コンパクトフランジ CF-18 の取付穴寸法変更のお知らせ

コンパクトフランジ CF-18

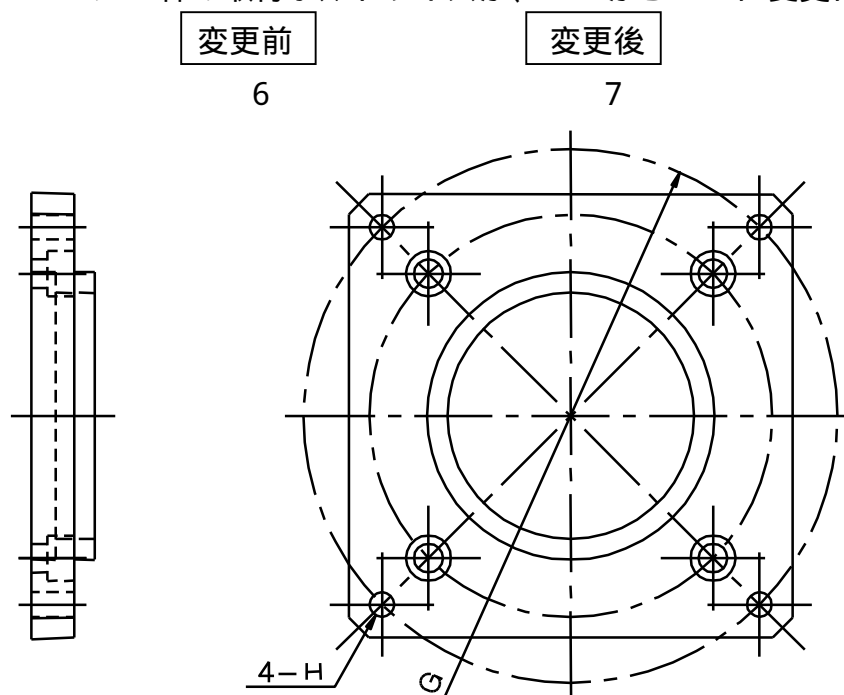
取付穴寸法（下図 4 - H）を変更させていただきます。

尚、取付穴ピッチ円寸法（下図 G = 130）は変更しません。

AGC・AFC の 18 枠の取付ボルトサイズが、M 5 から M 6 に変更になります。
